改善箇所説明図

自動変速機

自動変速機断面図

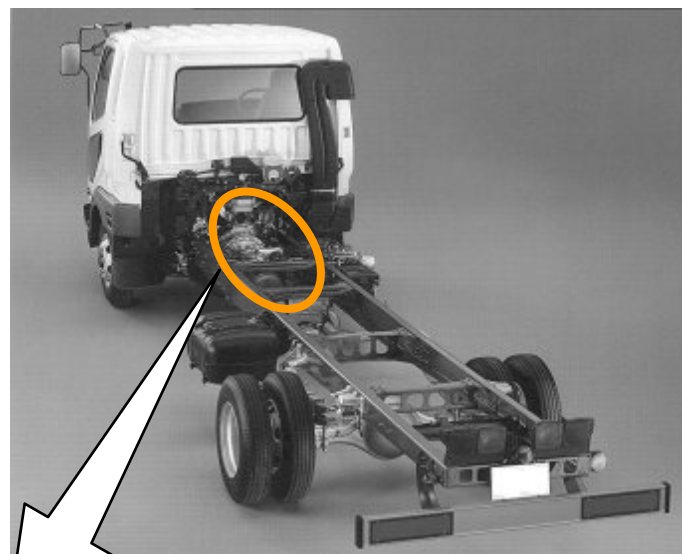
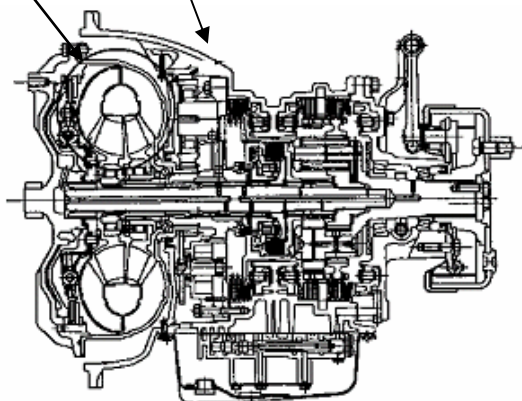
基準不適合箇所

自動変速機搭載車において、トルクコンバータ内部のタービンブレード付け根の形状が不適切なため、高負荷運転を繰返すと、当該付け根のろう付け部が剥離し、タービンブレードが変形するものがある。そのため、そのままの状態で使用を続けると、動力伝達効率が低下し、最悪の場合、タービンブレードが破損し、走行不能となるおそれがある。

全車両、自動変速機の製造番号を確認のうえ、対策品が未装着の車両は、自動変速機一式を対策品と交換する。
